URSUS

Informator nr 1-2 (160-161)

Lipiec 1985 r.

RYS. 2. Usytuowanie pompy zasilającej na silniku: 1 — pompa paliwa zasilająca, 2 — nakrętki przymocowujące pompę do bloku cylindrowego

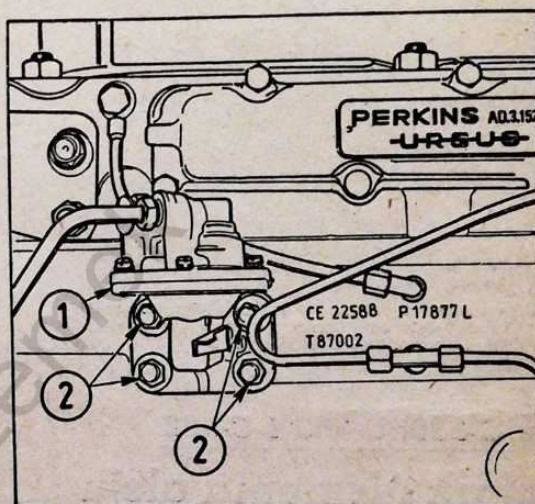
Z doświadczeń eksploatacyjnych silników Perkins wynika, że silnik może nie uzyskiwać maksymalnej mocy, w wypadku uszkodzenia mechanizmu napędowego pompy zasilającej. Uszkodzenie mechanizmu (ramienia lub dźwigni — rysunek 1) może nastąpić podczas zamontowania pompy zasilającej do silnika, gdy krzywka wałka rozrządu znajduje się na maksymalnym wzniosie, a cztery nakrętki przymocowujące (rys. 2) są dokręcane nierównomiernie. Warto pamiętać, że jeżeli silnik nie osiąga maksymalnej mocy, to główną tego przyczyną może być uszkodzony mechanizm napędu pompy zasilającej.

Podczas zamontowywania pompy zasilającej trzeba zwracać szczególną uwagę na to, aby krzywka wałka rozrządu znajdowała się na minimalnym wzniosie, a nakrętki przymocowujące były równomiernie dokręcane.

RYŚ. 1. Siedzenie Grammera DS20/4 z zamocowaniem; oznaczenia na rysunku odpowiadają oznaczeniom w tablicy 44/2

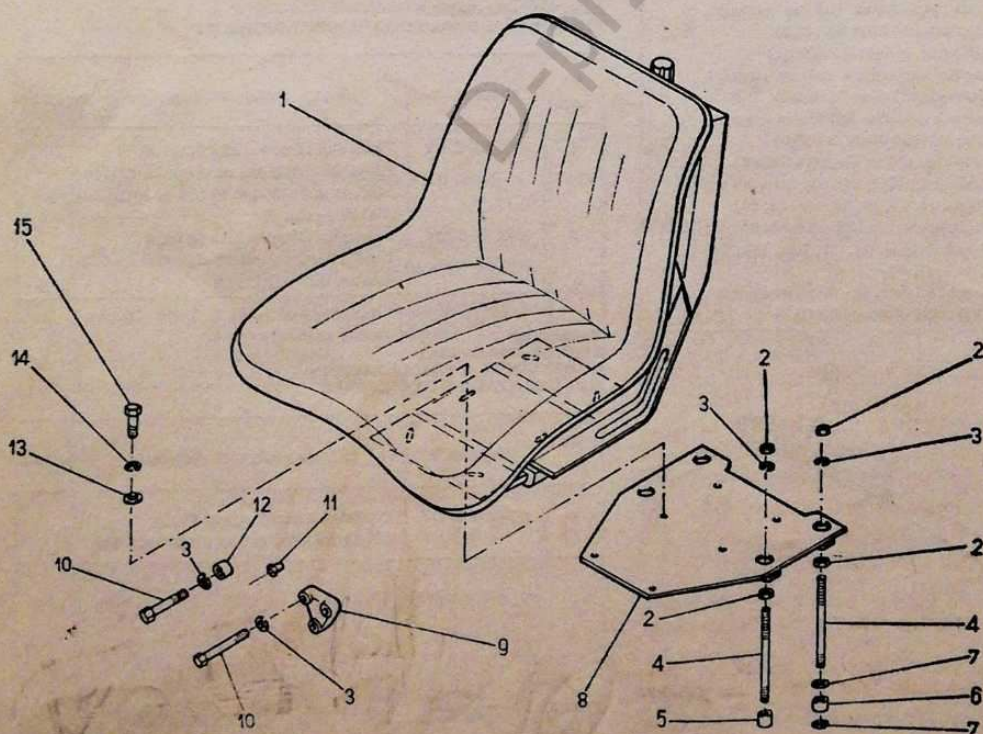
W ciągniku Ursus C-360 wprowadzono nowy zespół 0046/67-100/0 — siedzenie Grammera DS20/4. Dotychczasowe siedzenie — zespół 0046/64-000/0 — było produkowane do nr ciągnika 334999. Części zamienne do tego siedzenia będą produkowane nadal.

Zamieszczamy tablice katalogowe 44/2 i 44/2/A oraz rysunki 1 i 2 nowego siedzenia oraz aneks do instrukcji obsługi ciągnika Ursus C-360, wydanie 1977 r., podający sposób obsługi nowego siedzenia.

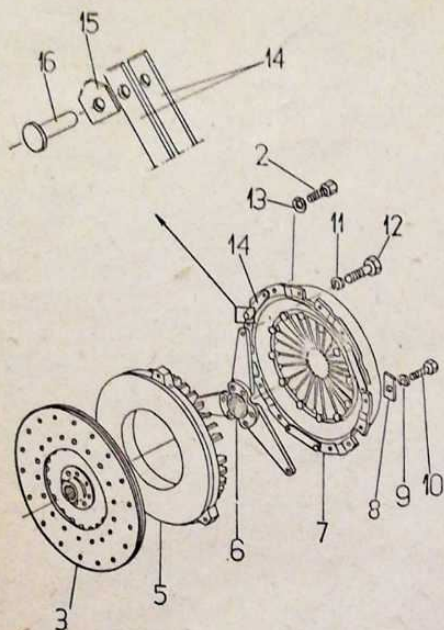
Nitowanie sprężyn trzeba wykonać za pomocą przyrządu do nitowania (załączamy dokumentację konstrukcyjną przyrządu). W wypadku braku przyrządu, nitowanie można wykonać bez przyrządu, pod warunkiem właściwego ustalenia i zabezpieczenia położenia sprężyn, poz. 14, w stosunku do otworów tarczy

dociskowej, poz. 5, do której sprężyny mocowane są śrubą, poz. 2.

RYS. 2. Przyrząd do nitowania; oznaczenia części podano w tabeli 1

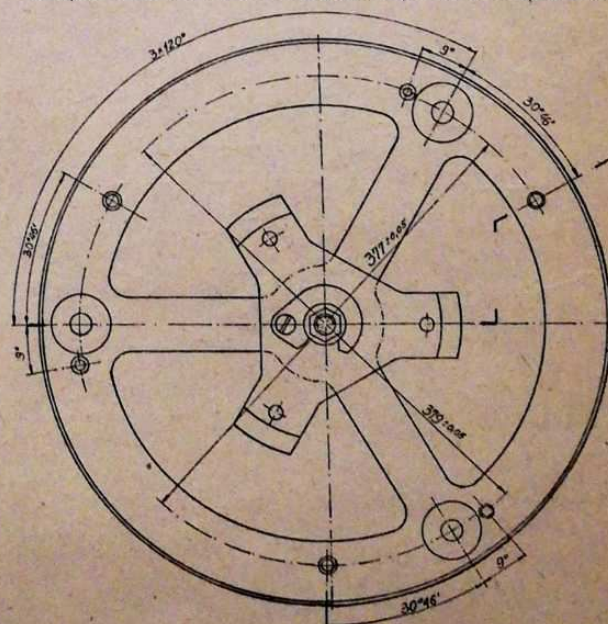
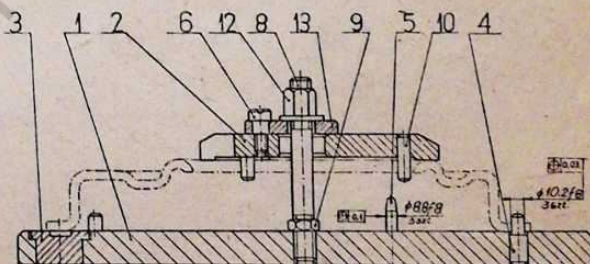
7. Na przyrząd do nitowania włożyć 3 nity (nr rys. 0083.021.534), na każdy nit nałożyć blachę usztywniającą (nr rys. 0083.021.538), zachowując jej prawidłowe położenie, następnie na każdy nit i kołek ustalający przyrząd założyć po dwie płaskie sprężyny (nr rys. 0083.021.536), razem 6 szt., delikatnie nałożyć pokrywę sprzęgła i zamocować ją do przyrządu przez środkowy otwór.
